RESPOSTA AO PEDIDO DE ESCLARECIMENTOS DA EMPRESA TELTEX

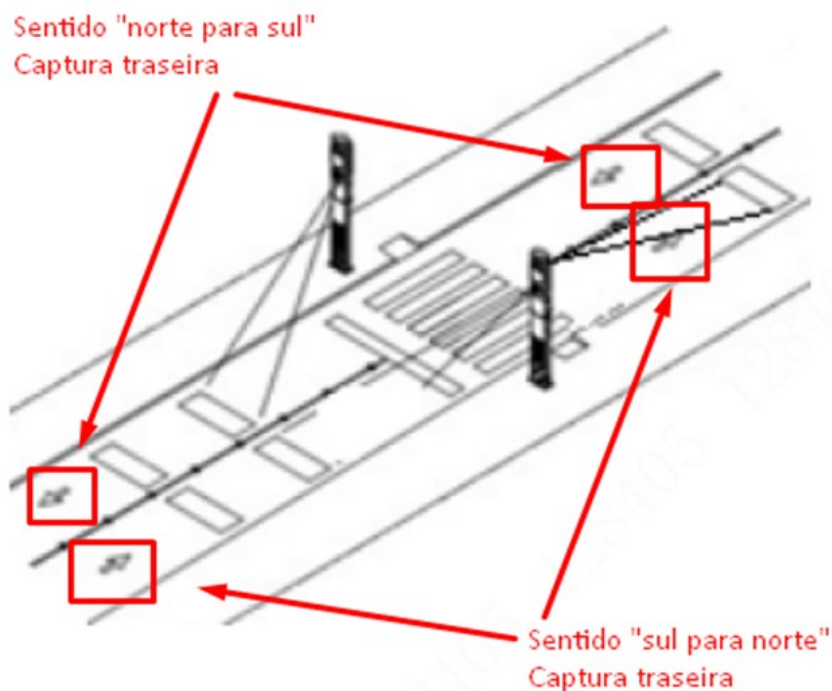
O documento editalício cita no título de cada um dos itens de serviço sob demanda, a quantidade de faixas de rolagem que constituirão os pontos de monitoramento. Entretanto, no que diz respeito ao sentido de via em que as faixas de rolagem estarão dispostas, existem figuras ilustrativas com setas indicativas, que deixam a entender o sentido da via por onde os veículos circularão, demonstrando ainda que a captura ocorrerá pela placa traseira. Para elucidar um pouco este entendimento, cita-se como exemplo o item 1 – “. SERVIÇOS, SOB DEMANDA, DE MONITORAMENTO DE VIAS PÚBLICAS DE 2 (DUAS) FAIXAS, COM RECONHECIMENTO DE PLACA VEICULARES E IMAGEM PANORÂMICA, CONTEMPLANDO HARDWARE, SOFTWARES, MANUTENÇÃO E SUPORTE TÉCNICO”, cuja figura ilustrativa está demonstrada a seguir:

A figura demonstra que, apesar de a via ser constituída por 2 faixas, trata-se de uma via de mão dupla, em que a captura ocorre de maneira individual, sempre pela parte traseira. Vale ressaltar que a figura distingue-se da realidade construtiva de diversas vias, as quais podem apresentar obstáculos visuais, tais como: canteiros centrais, guard-rails, faixas de VLT, e etc. Neste sentido, solicitamos que sejam esclarecidos os seguintes entendimentos:

- Para quantificar os “DISPOSITIVOS DE IMAGEM PARA CAPTURA DE PLACAS”, deverão sempre ser observados o esboço das imagens ilustrativas, que orientam que a captura da placa ocorra sempre pela face traseira do veículo, de acordo com o sentido da faixa de rolagem. Sentidos distintos de faixa, ainda que na mesma via, não deverão compartilhar o mesmo DISPOSITIVO DE IMAGEM PARA CAPTURA DE PLACAS;

- A quantidade de “DISPOSITIVOS DE IMAGEM PARA CAPTURA DE PLACAS” estará vinculada ao sentido da via, de acordo com o esboço da imagem ilustrativa. Ou seja, citando o exemplo listado acima, serão necessários 2 DISPOSITIVOS PARA CAPTURA DE PLACAS, sendo um no sentido “sul para norte”, e outro no sentido “norte para sul”. Seguindo esta diretriz, as vias que apresentem obstáculos centrais, que podem impactar diretamente na captura da imagem, estão automaticamente compreendidos e contemplados na constituição dos pontos de captura. Todas as proponentes deverão seguir esta metodologia de entendimento para todos os itens que compõem o termo editalício, formando uma oferta igualitária entre as proponentes no processo concorrencial.

Estão corretos nossos entendimentos?

RESPOSTA: *Está correto o entendimento da licitante, sendo certo que, conforme expresso no Anexo I (Especificações Técnicas) do Termo de Referência, nas descrições dos itens sob demanda, como no caso do item exemplificado (item 1 do lote único) que deverão ser fornecidos todos os itens de hardware e software necessários para atender o ponto, tais como: CÂMERAS PARA CAPTURA DE PLACAS DE VEÍCULOS AUTOMOTORES, ILUMINADORES, POSTES 6,5 METROS e demais acessórios, fixações e acabamentos necessários para funcionamento do ponto.*
